南京江北新区管理委员会建设项目批前公示

NO. 新区2018G03地块项目规划许可变更

该项目于2019年9月12日领取建设工程规划许可证（证号：建字第320111201910401号）。因施工图审查修改及项目进一步深化，对该项目进行调整，具体调整内容如下：

3#酒店一层平面图

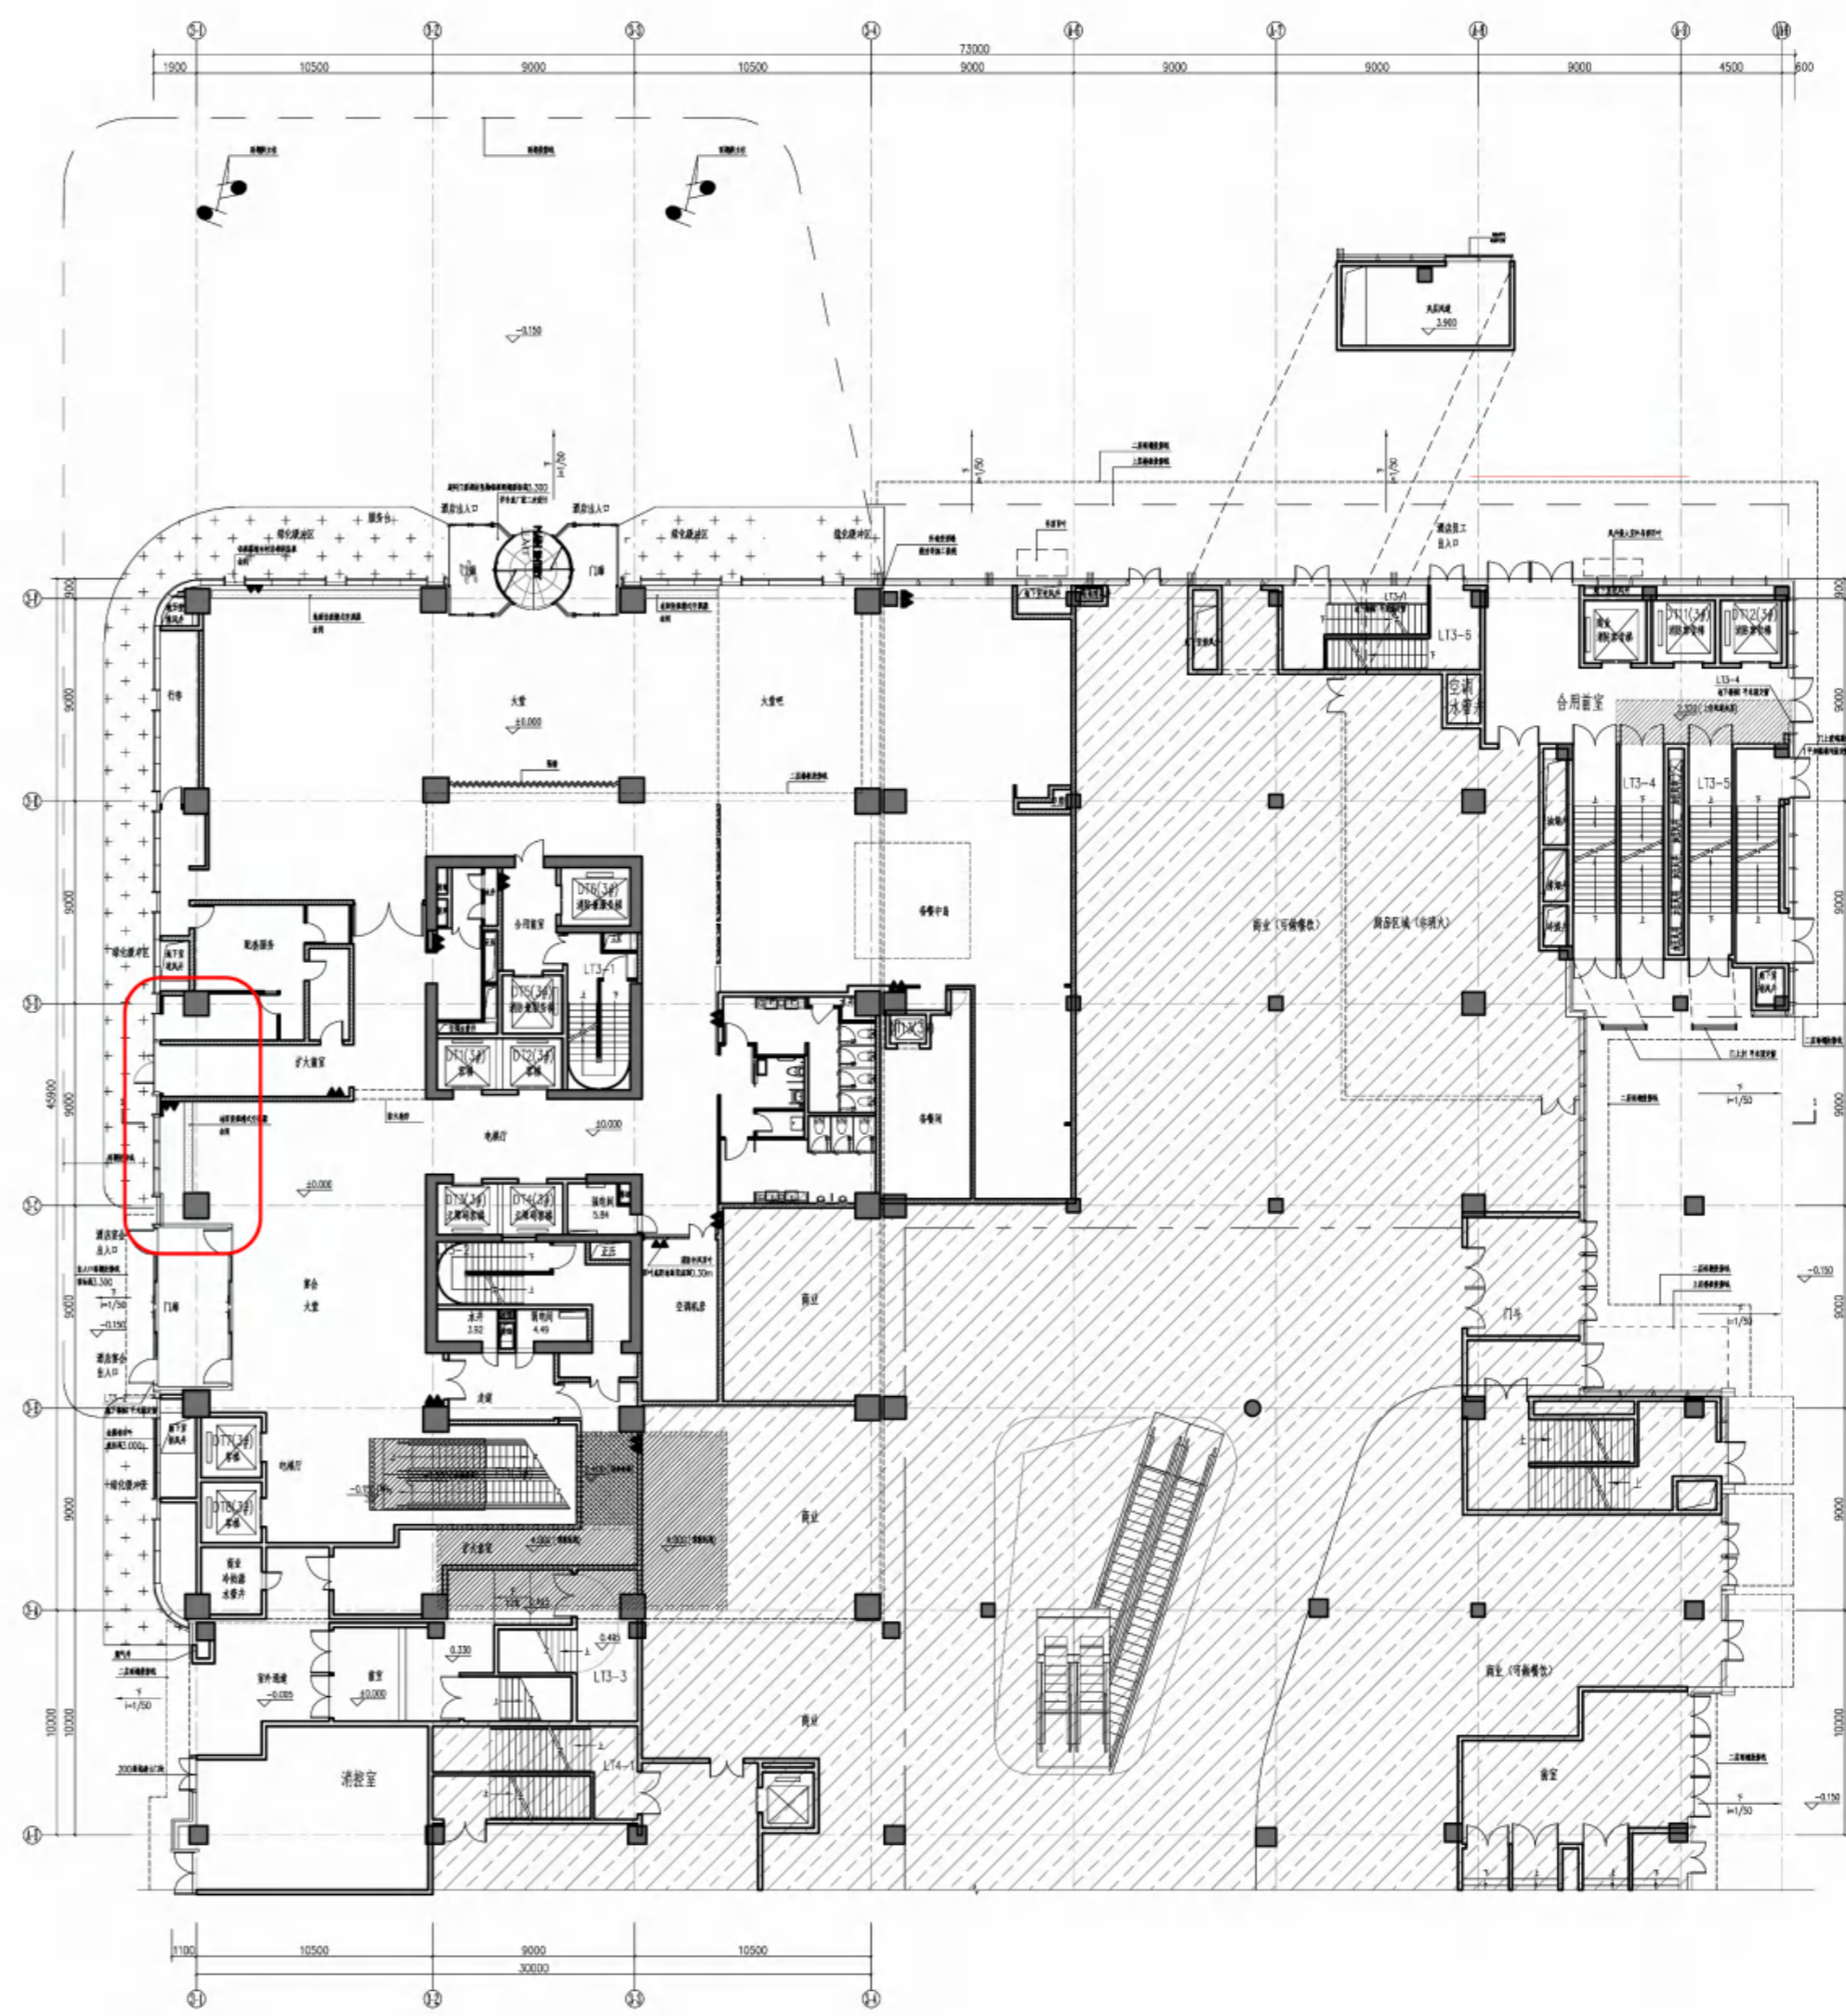
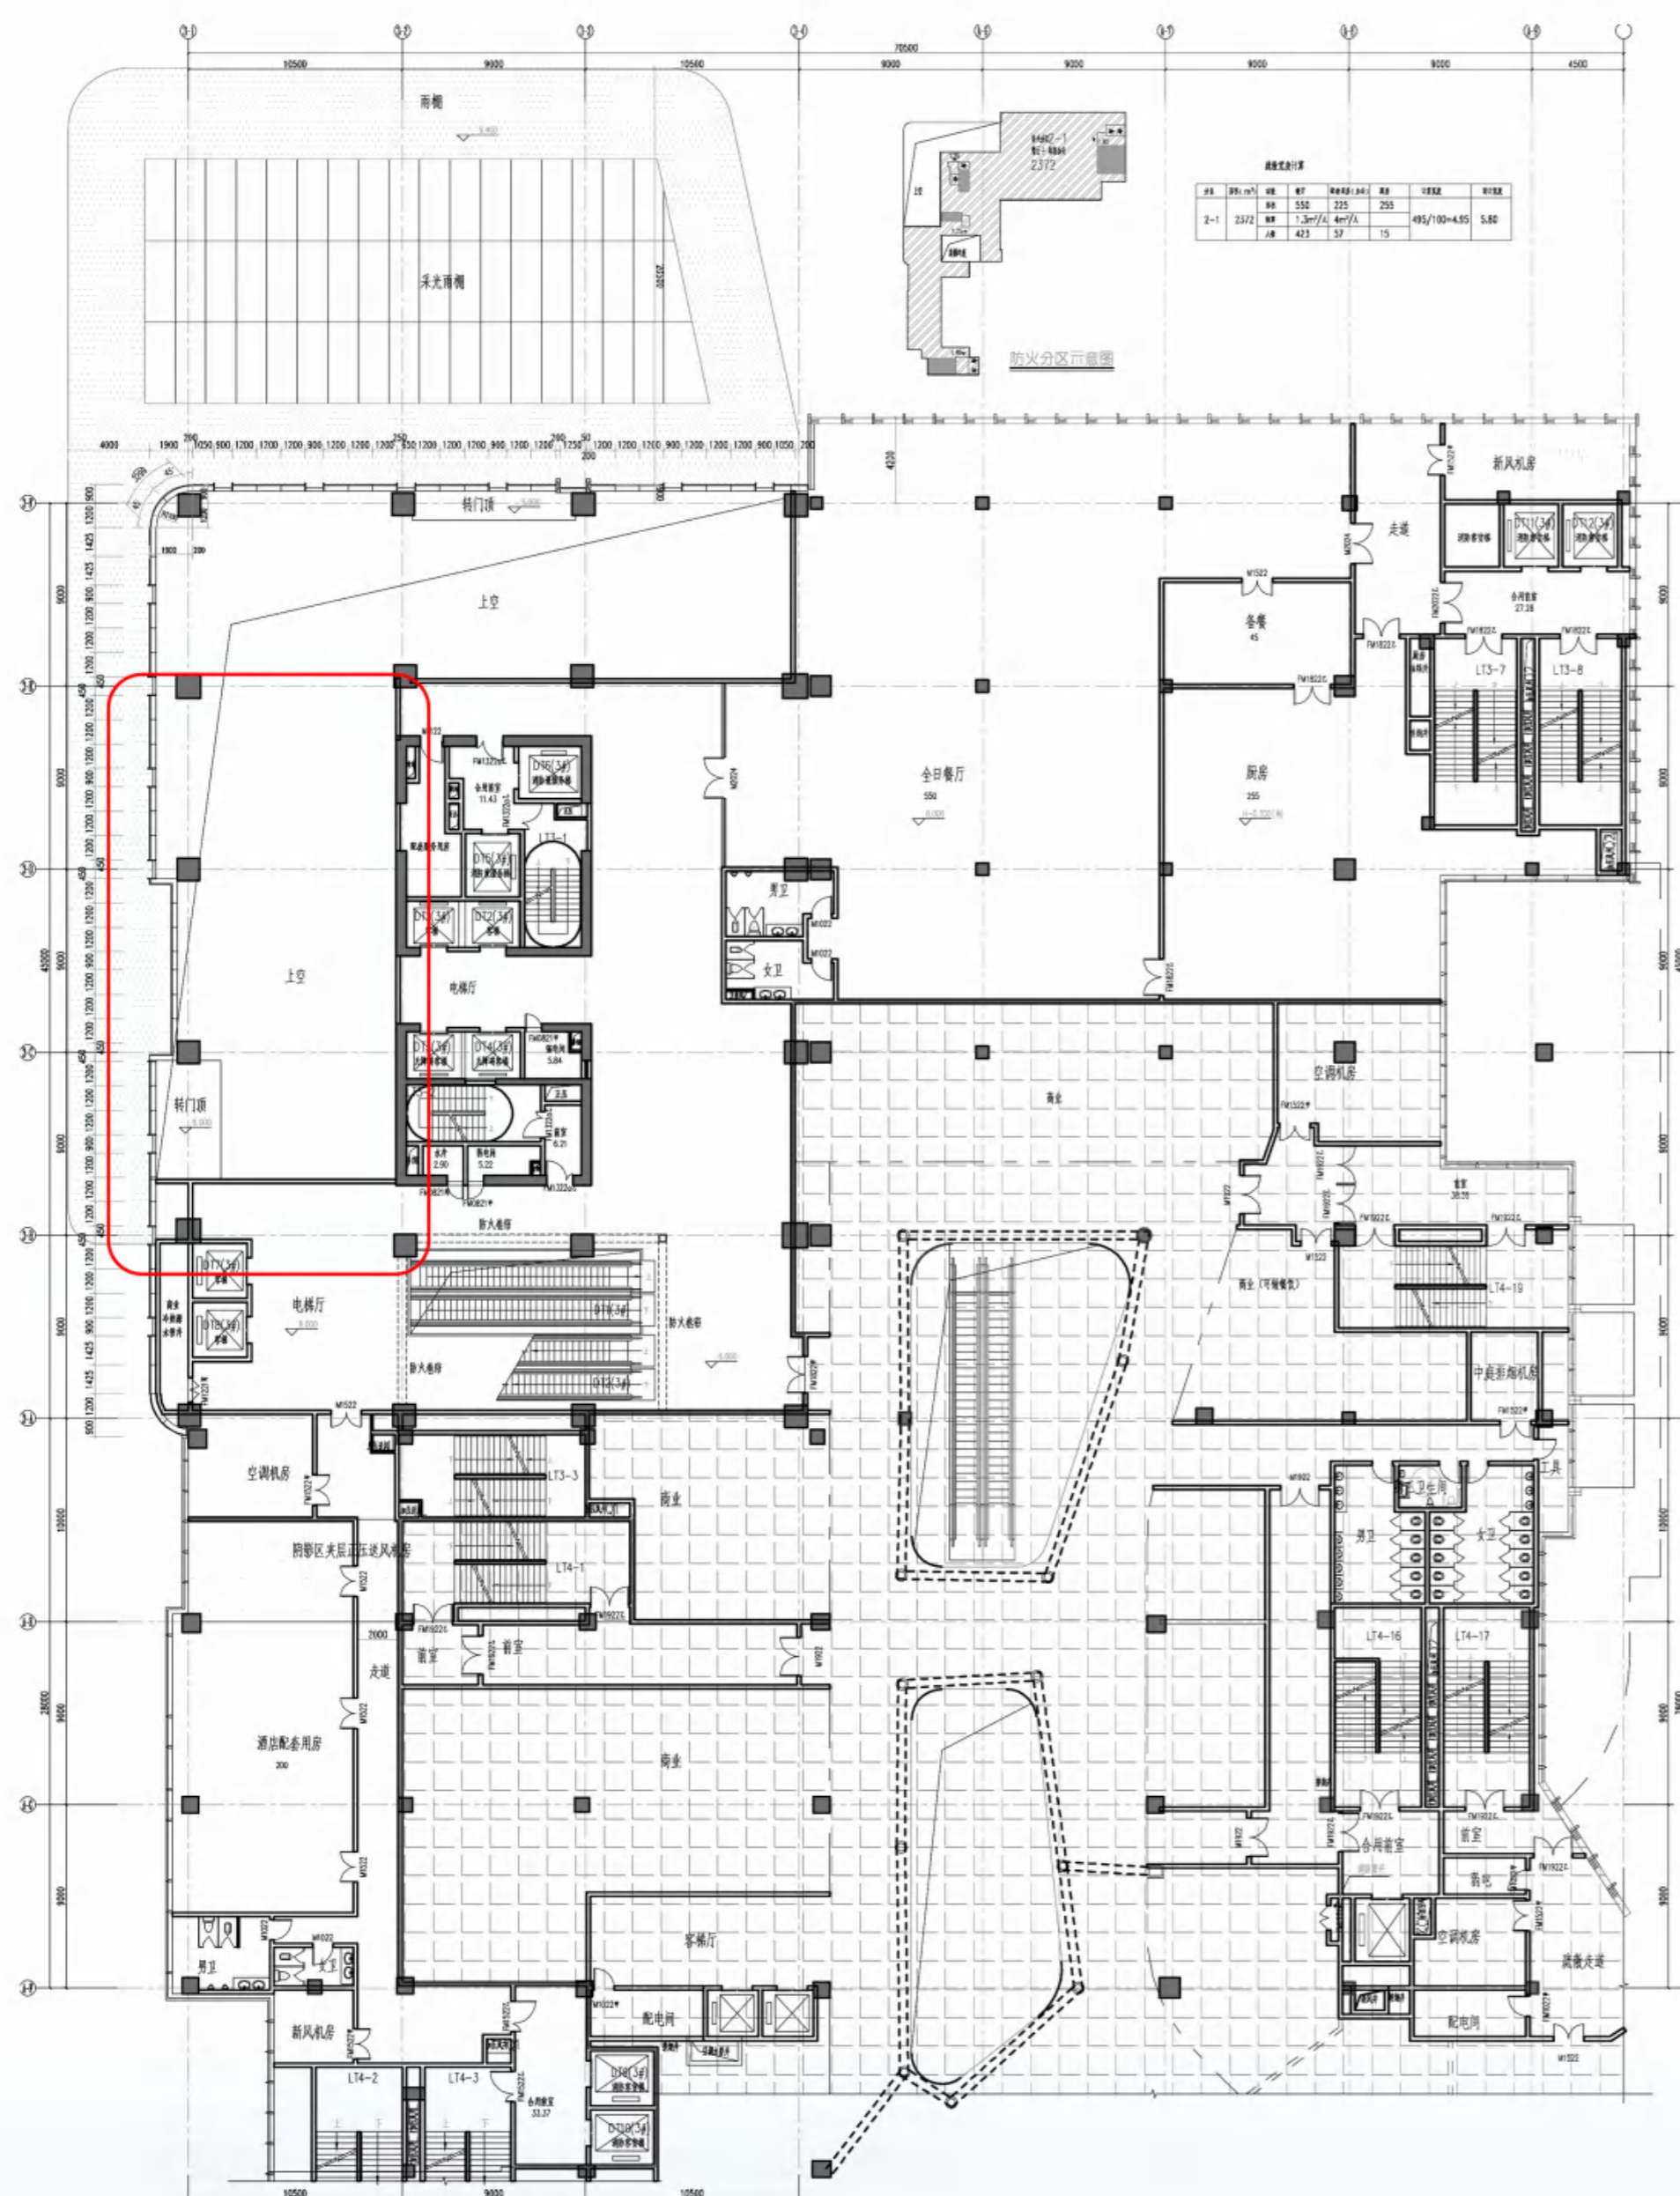
3#酒店：一层平面局部玻璃幕墙轮廓外移1050mm。平面内部隔墙分隔尺寸根据内装修设计调整。
